Comune di  
**GALLIERA**

**REGOLAMENTO URBANISTICO EDILIZIO  
VARIANTE AL RUE 3/2015**

***Relazione illustrativa  
Modifiche normative e cartografiche***  
(ai sensi dell'Art. 33 L.R. 20/2000)

**Elab. 1**

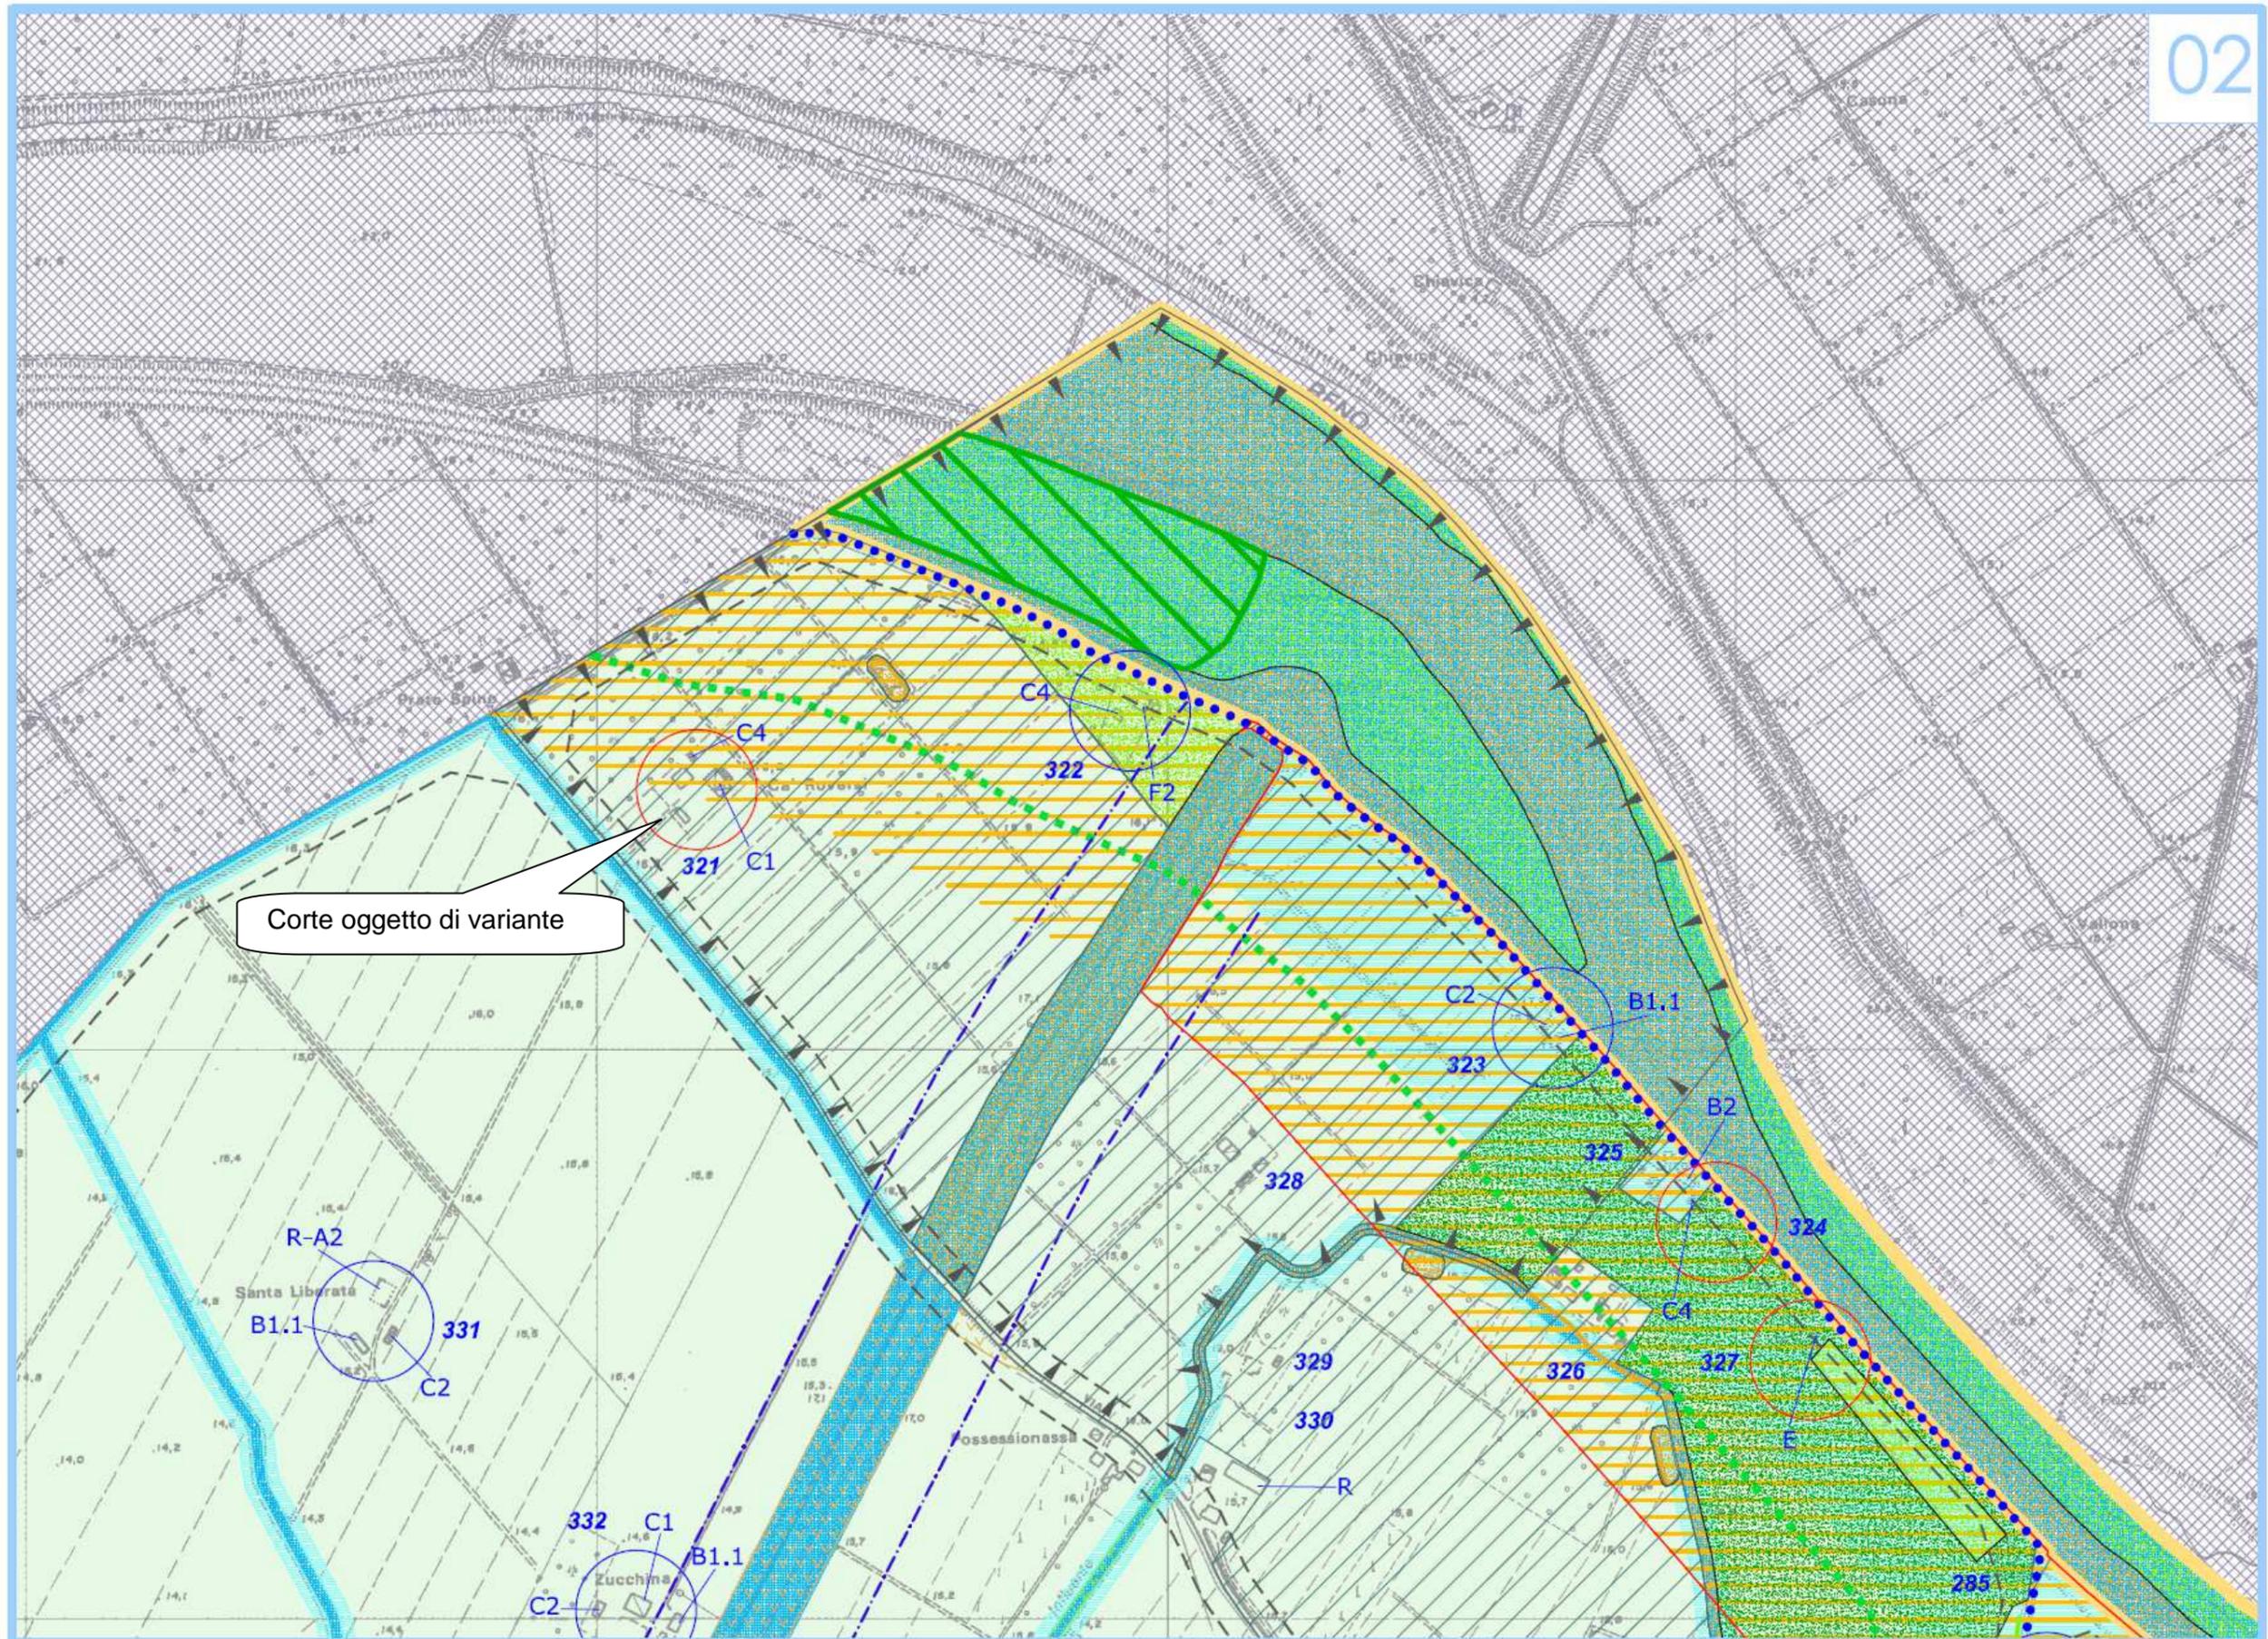
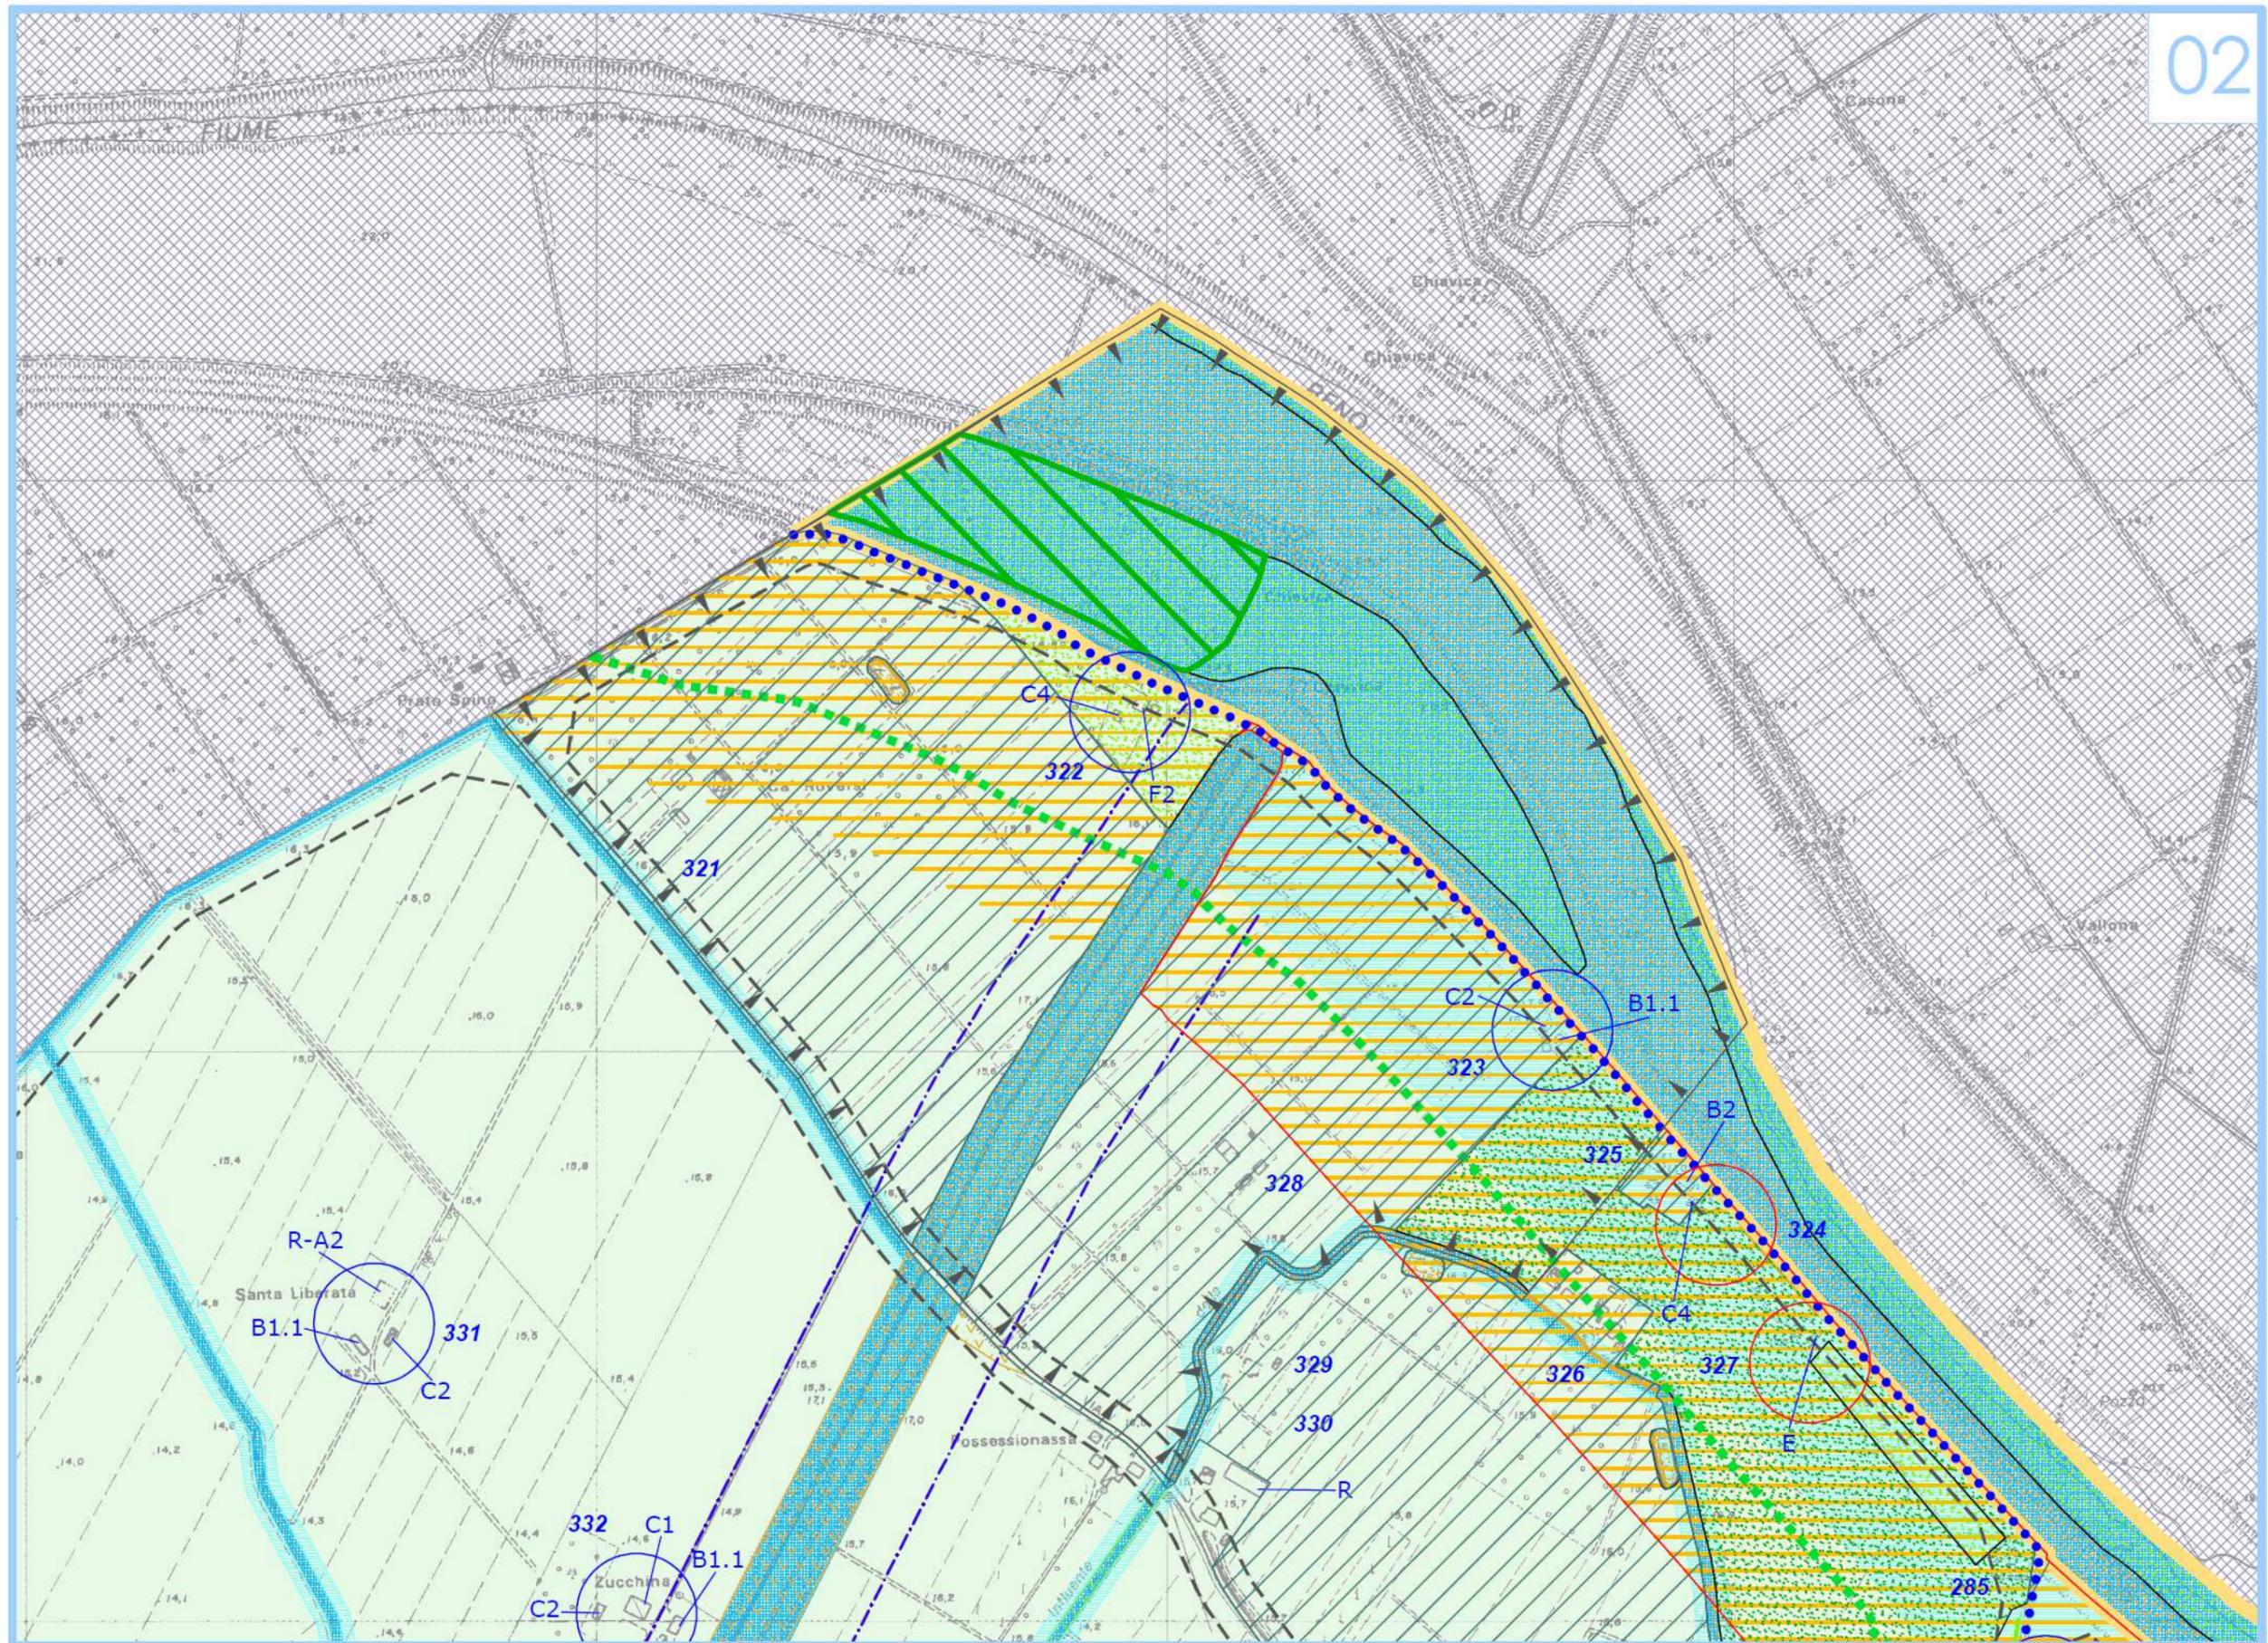
La variante si concretizza quindi con una integrazione normativa all'art. 29 (*Ambiti ad alta vocazione produttiva agricola*) inserendo un nuovo paragrafo denominato "*Ulteriori prescrizioni particolari*", ed una scheda normativa riguardante, appunto, la corte n. 321 (C.T. Foglio n. 1, mapp. 61 e 62). Contestualmente viene modificata la cartografia ed in particolare la Tavola n. 1 - Tavola n. 2, relativamente alla declassificazione della stessa corte e dei relativi edifici.

Di seguito vengono individuati l'integrazione normativa e gli stralci cartografici del RUE vigente ed in variante.
